### Vorlage 41/4/03

TOP 13 : 3. Änderung des Gebietsentwicklungsplanes für den Regierungsbezirk Arnsberg, Teilabschnitt Oberbereich Bochum und Hagen (Bochum, Herne, Hagen, Ennepe-Ruhr-Kreis, Märkischer Kreis) im Zusammenhang mit der FFH- und der Vogelschutzrichtlinie (regionalplanerische Umsetzung der gemeldeten Gebiete)

- Aufstellungsbeschluss

### 3. Änderung des GEP im Bereich Werdohl

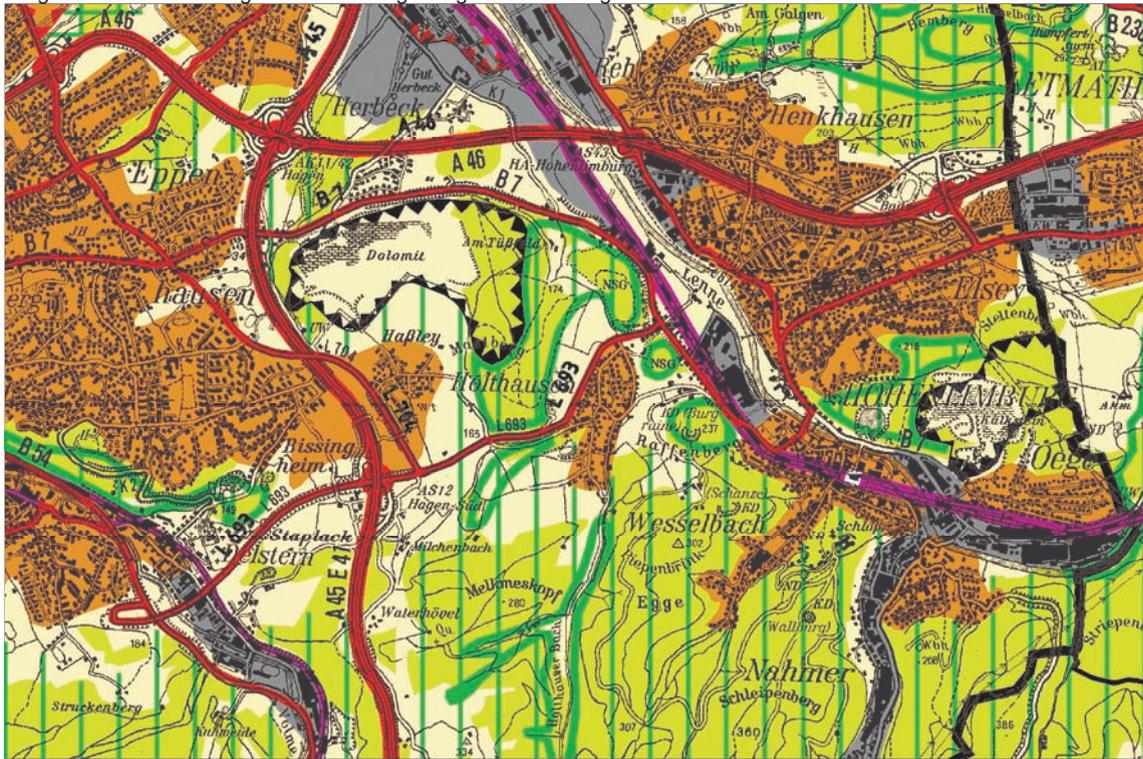
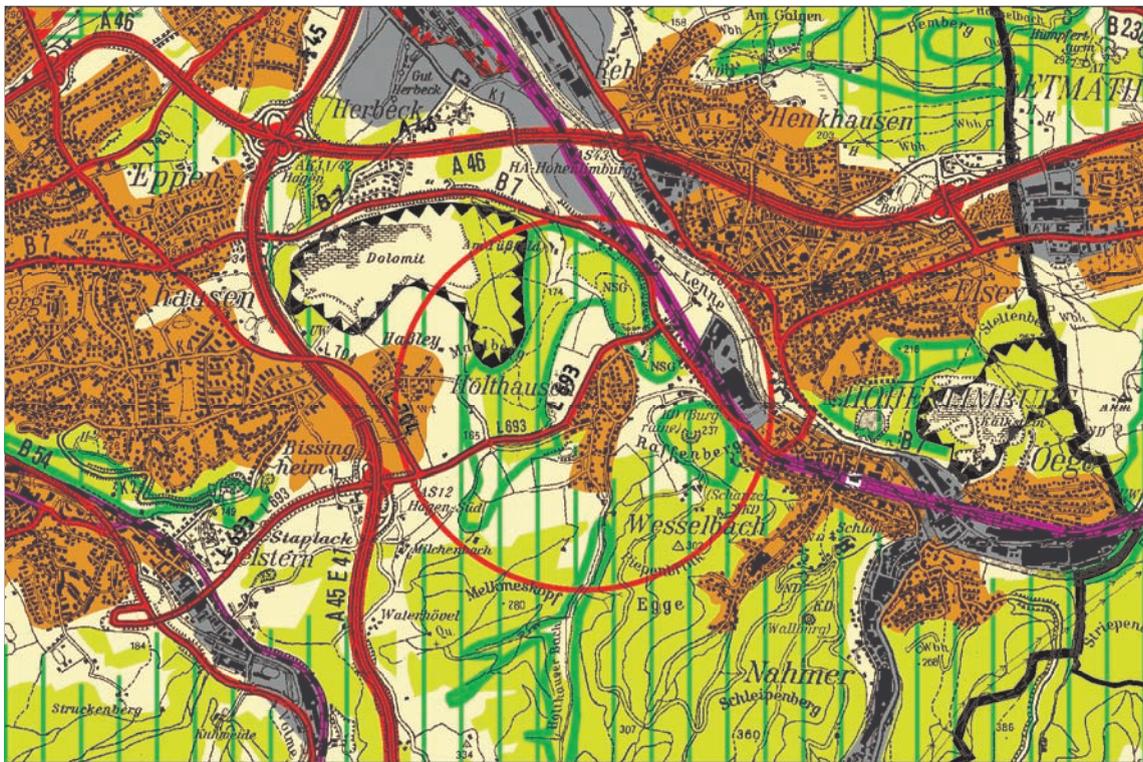
bisherige Darstellung

geplante Darstellung

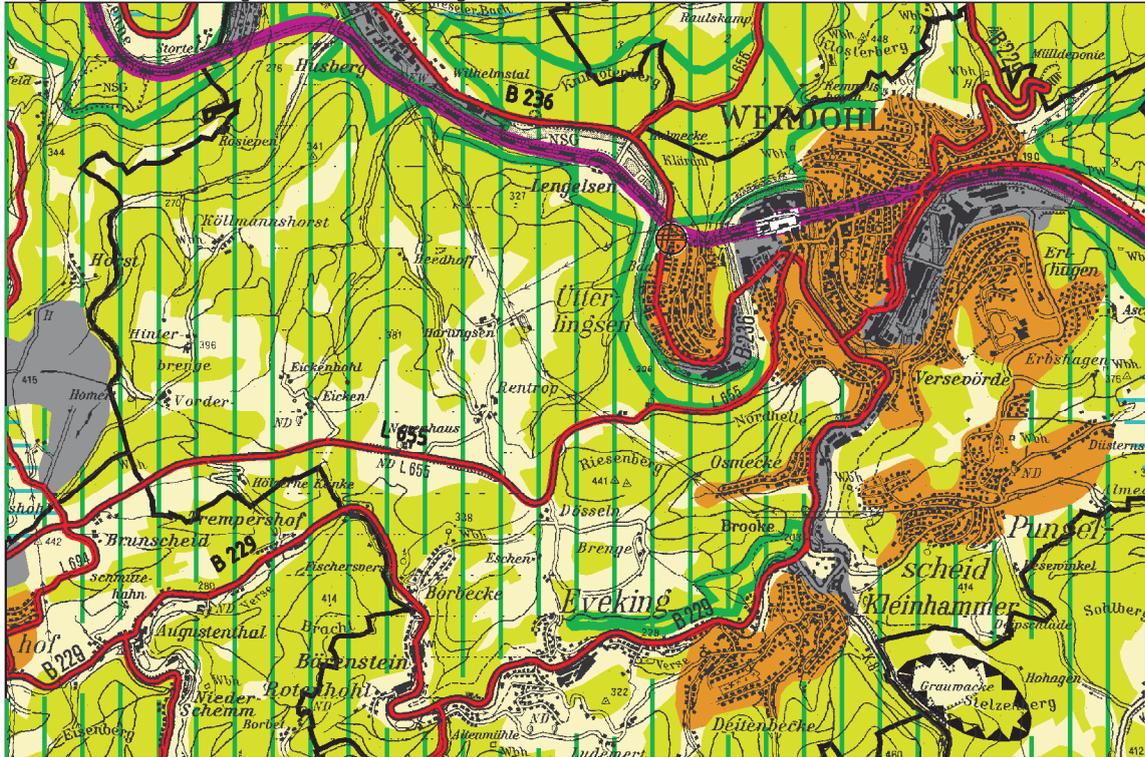
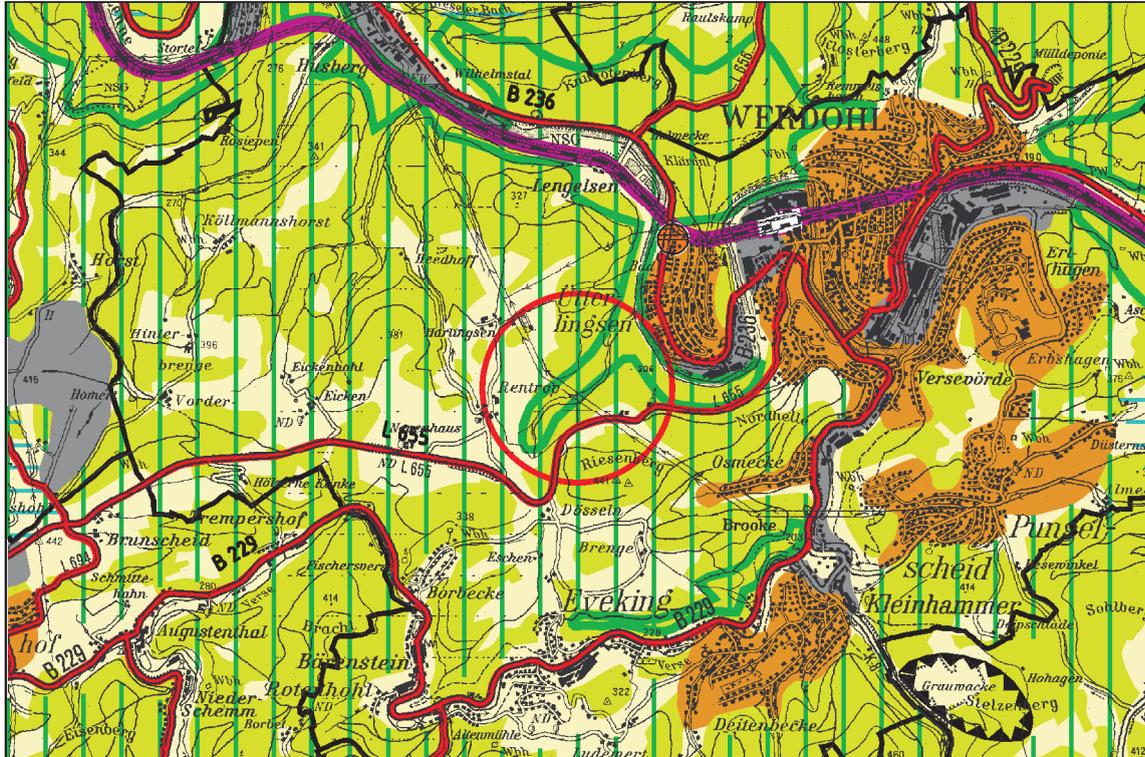
bisherige Darstellung

geplante Darstellung
